日本原燃株式会社	
資料番号	遮蔽 01 <u>R 2</u>
提出年月日	<u>令和 4 年 1 月 7 日</u>

設工認に係る補足説明資料

遮蔽設計の基本方針に関する

燃料加工建屋に係る既認可からの変更点について

第3.2.1-1図 建屋の増床のイメージ

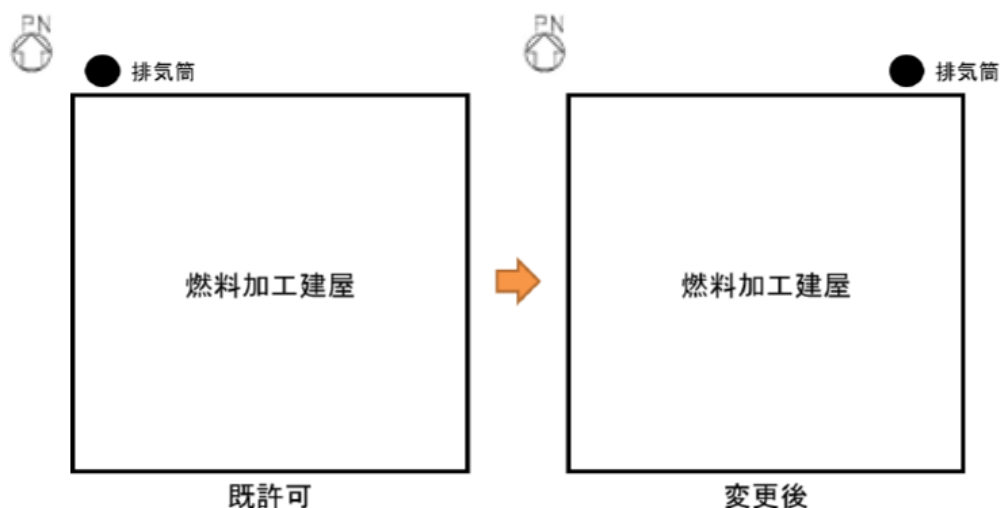
第3.2.1-1図及び第3.2.1-2図のとおり、建屋北側屋上部分を増床するとともに、増床に併せて建屋レイアウトを変更する。なお、核燃料物質を取り扱う設備についてはレイアウト変更の対象としてない。

また、地下3階、地下3階中2階及び地下2階の階高をそれぞれ60cm高くする。

新規制基準対応として、火災消火用のガスボンベの追加設置等が必要となったことから、既認可における建屋レイアウトでは設備・機器を燃料加工建屋内に収納することができないため、建屋の増床及びレイアウト変更を行った。

また、グローブボックスの耐震Sクラス化に伴う耐震サポートの追加、火災発生時の延焼を防止するための延焼防止ダンパ等の追加が必要となり、既認可の階高では工程室内の天井部分における設置スペースの確保が困難となったため、階高を 60 cm 高くした。

線源となる核燃料物質を取り扱う設備・機器の設置位置については変更していないことから、評価に使用する線源の情報に変更はなく、本変更による評価への影響はない。

建屋壁遮蔽の形状が変更となった場所があるが、建屋壁遮蔽の厚さは、既認可で妥当性を確認している厚さを満足していることから、評価への影響はない。

また、加工施設からの直接線及びスカイシャイン線による公衆被ばく評価における遮蔽体である燃料加工建屋の外壁の範囲が建屋の増床に伴い変更となった。ただし、新たに外壁となった範囲についても必要厚さ（コンクリートで 120 cm 以上）を満足することから、評価への影響はない。

線源となる核燃料物質を取り扱う設備・機器の設置位置については変更していないが、地下3階及び地下2階の階高を60cm高くしたことにより、地下3階の機器を線源とした地下2階の評価では、線源から遮蔽体及び評価点までの距離が長くなる。よって、本変更は評価結果が低くなる方向であり、既認可の評価に包含されることから、本変更による評価への影響はない。

レイアウト変更に伴い、各部屋の立入時間等の想定が変わったため、一部の部屋の遮蔽設計の基準となる線量率を見直した結果、既認可に対して遮蔽設計の基準となる線量率が低くなっている部屋がある。この部屋については、既認可で評価した線量率が、遮蔽設計の基準となる線量率を超過する可能性があるため、線量率計算箇所（線源量と遮蔽厚さを基に遮蔽設計上厳しい結果を与えると考えられる評価点）の再選定を実施した。

再選定の結果、線量率の変更を考慮しても、既認可で評価している線量率計算箇所の選定結果に変更がなかったことから、本変更に伴う遮蔽設計の基準となる線量率の変更による評価への影響はない。

第 3.1.1-1 図 排気筒の位置変更

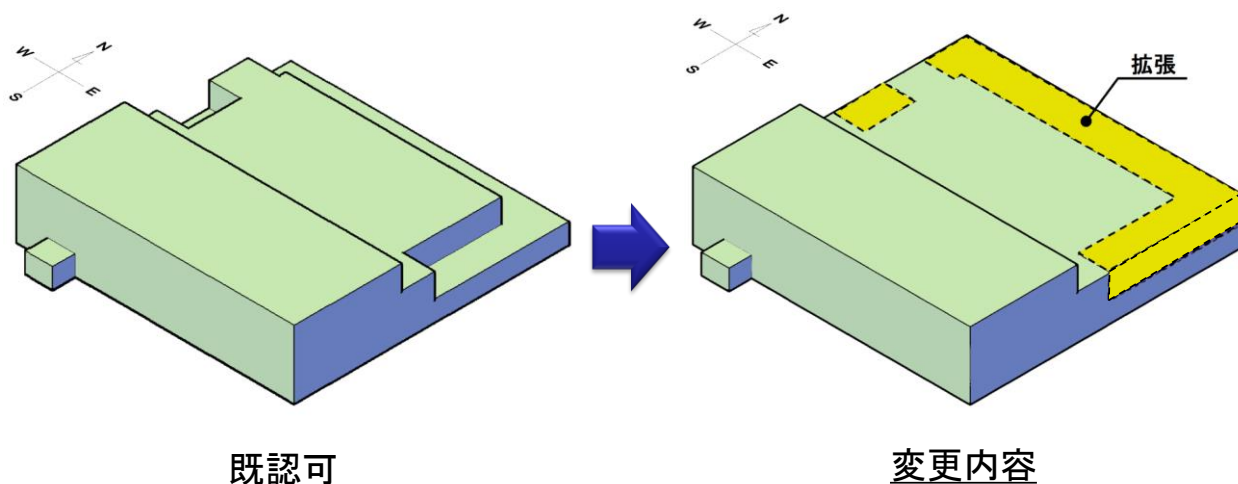
燃料加工建屋に支持される排気筒は、燃料加工建屋北西側外壁面に設置していたが、約70m東へ移動させ、北東側外壁面に設置する変更を行う。

また、排気筒の高さについては、25mから20mに変更する。

既認可の設計では、排気筒につながる気中ダクトが貯蔵容器搬送用洞道の上部を通過していたが、貯蔵容器搬送用洞道の工事と気中ダクト及び排気筒の工事を独立して行うために、設置位置を気中ダクトが貯蔵容器搬送用洞道の上部を通過しない北東側に変更した。

高さについては、万一転倒した場合であっても再処理施設のウラン・プルトニウム混合酸化物貯蔵建屋に波及的影響を及ぼさないようにするために、既認可より5m低くした。

排気筒は線源となる核燃料物質を取り扱う設備・機器ではないことから、本変更による線源の情報の変更はなく、評価への影響はない。

排気筒は遮蔽設備ではないため、本変更による遮蔽体の情報の変更はなく、評価への影響はない。

線源となる核燃料物質を取り扱う設備・機器に排気筒が該当しないこと及び排気筒は遮蔽設計上の評価点ではないことから、本変更による遮蔽評価に用いる距離の情報に変更はなく、評価への影響はない。

排気筒の移動によって遮蔽設計の基準となる線量率は変わらないため、評価への影響はない。
